ACTA DE REUNIÓN

Mesa de trabajo del proyecto “CONSTRUCCIÓN DEL SISTEMA DE ALCANTARILLADO SANITARIO PARA EL CORREGIMIENTO DE BELLAVISTA, MUNICIPIO DE MEDIO BAUDÓ - CHOCÓ”, código: 1-2023-15, Radicado: 2022ER0147505; orientada a brindar asistencia técnica para lograr el cumplimiento de los requisitos del mecanismo de viabilización de proyectos del MVCT.

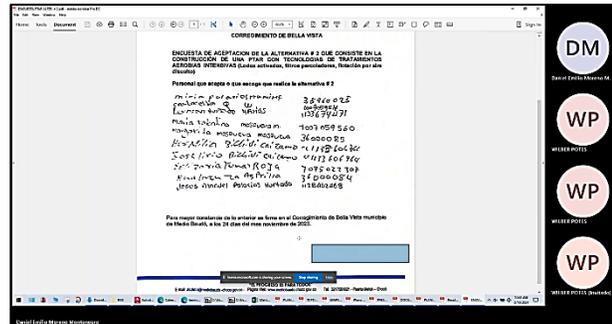
- a. Potencia de los equipos de bombeo considerados.
- b. Área superficial demandada por cada alternativa.
- c. Costos ambientales. Si bien el Formulator presentó 4 facturas pagadas en 2023 a Codechocó por valor de COP\$58,000, COP\$549,331, COP\$58,000 y COP\$549,331, no es claro el origen de los \$COP2,500,000 que fueron asignados a cada alternativa por concepto de costos ambientales.

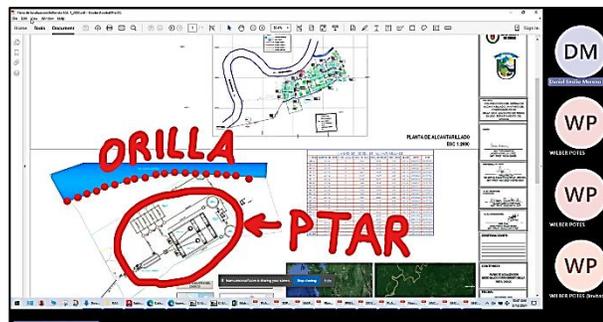
- iii. Importante verificar y hacer los ajustes del caso respecto a la localización de la PTAR del proyecto, habida cuenta que en los planos presentados en 2023 junto con el análisis de inundación, la PTAR se ubica aproximadamente a 100m de la orilla del río Berberberre, en tanto que en los planos enviados en 2024 dicha planta fue emplazada 30m más cerca de la orilla del río, ubicándola incluso cerca al límite inferior de la franja de inundación ligada a eventos por periodos de retorno de 10 a 50 años.

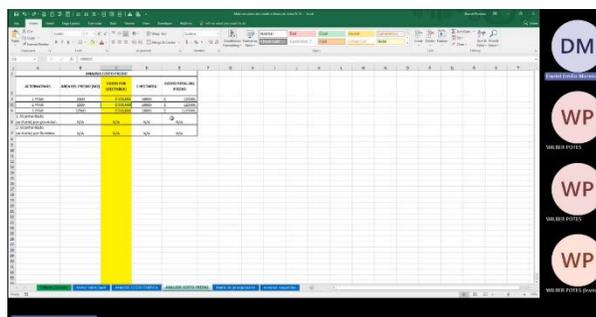
- iv. Necesario ajustar la planimetría del proyecto siempre que existen planos en los cuales se presentan detalles desactualizados que no corresponden al alcance reciente del proyecto, por ejemplo: el plano de localización general incluye un detalle de la PTAR donde ésta se encuentra ubicada a escasos metros de la orilla del río Berreberre.
